1. 出戸西方断層の北端評価

1-1. 今泉ほか編(2018)活断層詳細デジタルマップ[新編]が示す「出戸西方断層帯」に係る調査

2. 出戸西方断層の南端評価

2-2. 反射法地震探査における各処理プロセスで得られた解析結果(時間断面、速度断面、重合断面等)

2. 出戸西方断層の南端評価

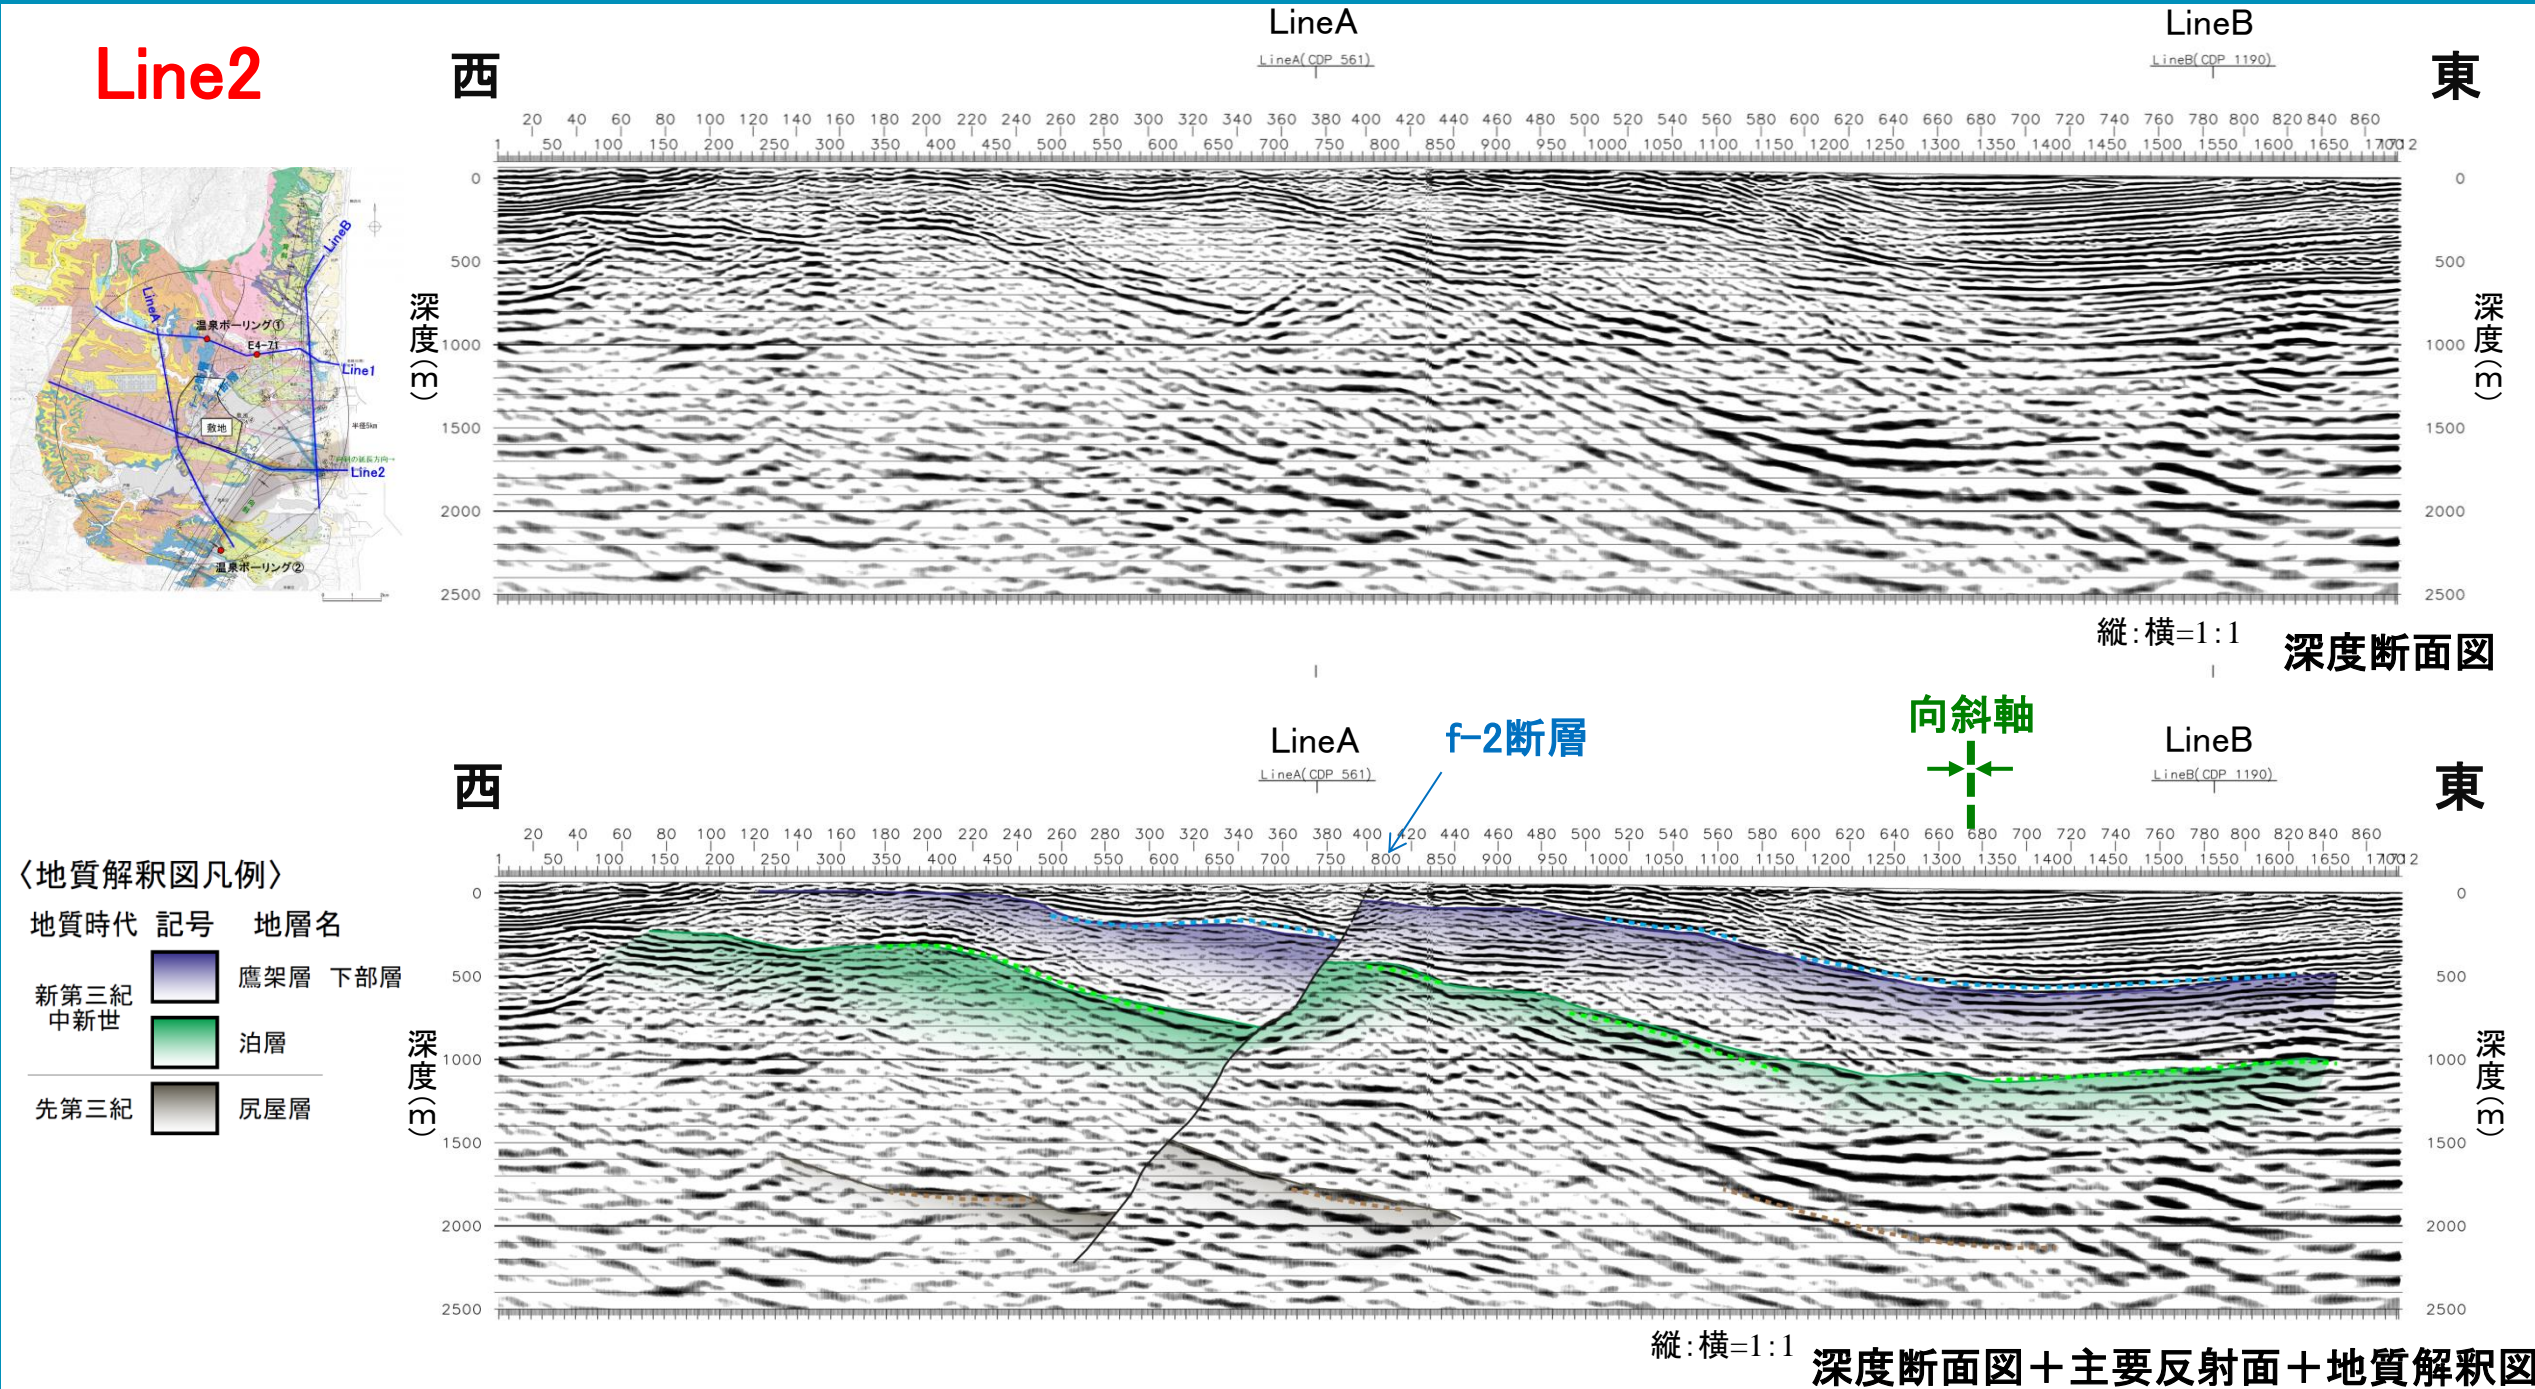
(コメント)

Line2 測線で実施した反射法地震探査について、各処理プロセスで得られた解析結果(時間断面、速度断面、重合断面等)を示すこと。

- ・既存測線のデータにMDRS法を適用することにより、断層近傍の反射イメージングの高精度化およびSN比の向上を図った。
- ・MDRS法解析の流れを右図に示す。
- ・解析の各処理プロセスで作成した、Line2のMDRS法適用の速度断面図、重合断面図、マイグレーション断面図及び深度断面図を次頁以降に示す。
